**Commission économique pour l'Europe**

**Forum mondial de l'harmonisation  
des Règlements concernant les véhicules****Groupe de travail de l'éclairage et de la signalisation lumineuse****Soixante-neuvième session**

**Règlements n<sup>os</sup> 3, 4, 6, 7, 19, 23, 38, 65, 69, 70, 77, 87,  
91, 98, 112, 113 et 119****Proposition de complément 17 à la série 00 d'amendements  
au Règlement n<sup>o</sup> 4 (Dispositifs d'éclairage des plaques  
d'immatriculation arrière)****Communication de l'expert de l'Allemagne\***

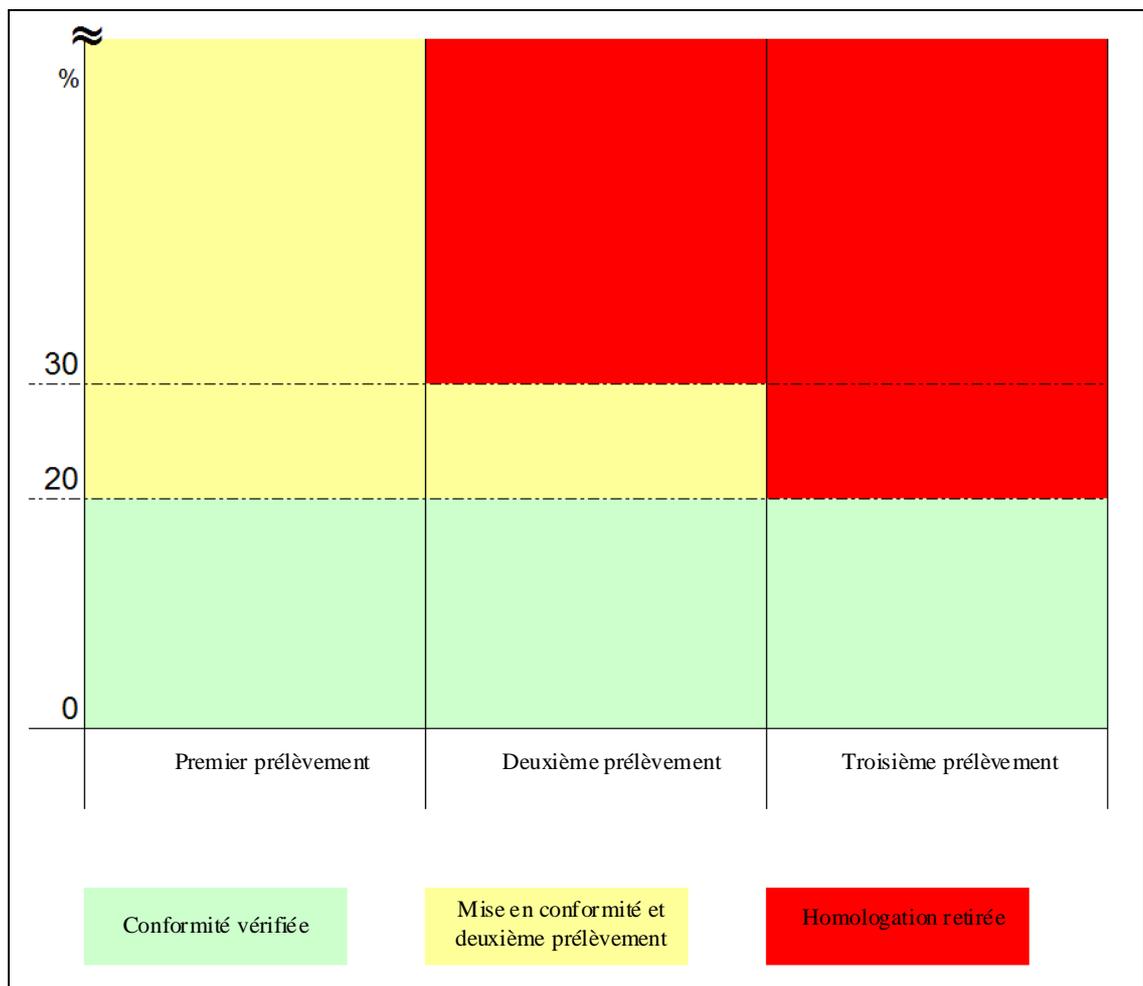
6. La conformité de la production est désormais décrite de manière claire et structurée, étape par étape (avec un nombre limité d'étapes), ce qui donne au fabricant la possibilité dans la première étape – en cas d'écart de plus de 20 % – de rétablir la conformité de sa production. Le processus de vérification de la conformité peut aussi être achevé plus tôt si les deux échantillons satisfont pleinement aux prescriptions.

7. La proposition expose en détail la «troisième étape» qui définit dans quelle condition l'homologation doit être retirée, lorsque le fabricant n'a pas été en mesure de mettre sa production en conformité après la troisième tentative de vérification.

8. Le dessin ci-joint illustre ce processus par étapes.
